「大戸川ダム建設事業の検証に係る検討報告書(素案)」に対する意見応募

大戸川ダム検証素案に対する意見の別紙（嶋津暉之）

図 12 益田川ダムの副ダム（島根県のHPより）

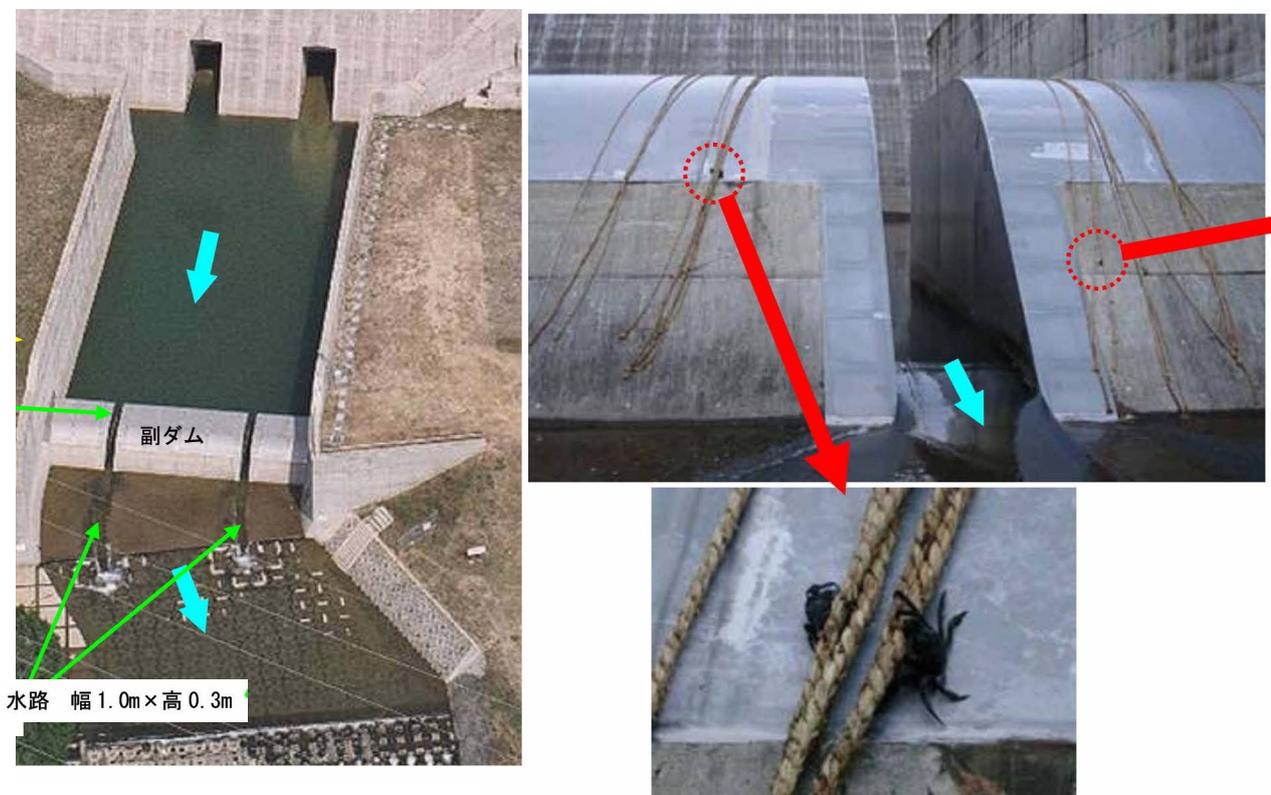
図 12 に示す写真は日本で最初の流水型ダムである島根県の益田川ダムの副ダムである。

幅が 50 メートル近くある副ダムにおいて水が流れるスリットの水路は 1 m 幅のものが 2 か所付いているだけであるから、流速が高まり、スリットの水路で行き来できる水生生物は限られる。

図 12 右側の写真はロープを副ダムに垂らしたところ、スリット水路を通れないツガニがロープをつたって遡上するようになったという報告であるが、しかし、このことは逆に、副ダムが水生生物の遡上を妨げる障害物になっていることを示している。ツガニはロープでようやく対応できたとしても、他の水生生物については不明である。副ダムの存在が水生生物の生息域を狭める要因になっていると考えるべきである。

図 13 益田川ダムにおけるダム上下流の濁度変化（2010年）

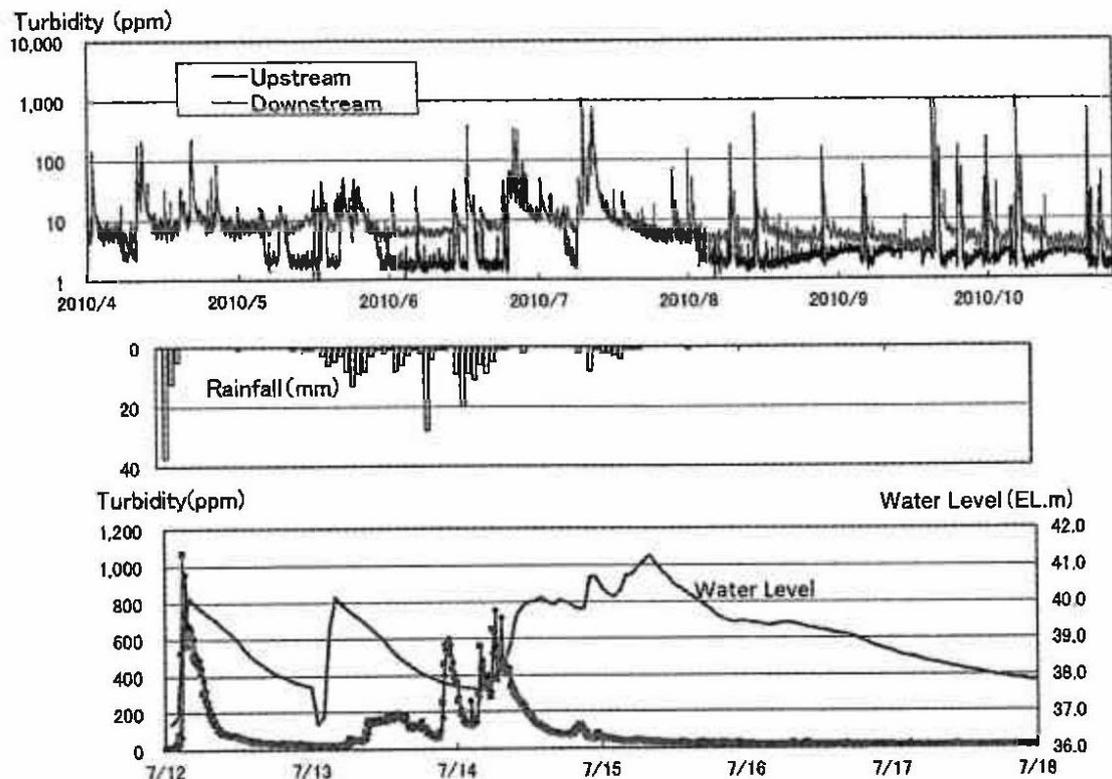
図 13 のグラフは、2010 年に益田川ダムについて観測調査した結果である。観測期間中に複数回の洪水が発生し、高濁度水が流下している、ダム上流側 (Upsream) は洪水終了後に濁度がすみやかに低下しているのに対して、下流側 (Downstream) は 10~数 ppm の濁度が続

いている。流水型ダムであってもダムであることには変わりなく、清流に戻りにくくなってしまうのである。
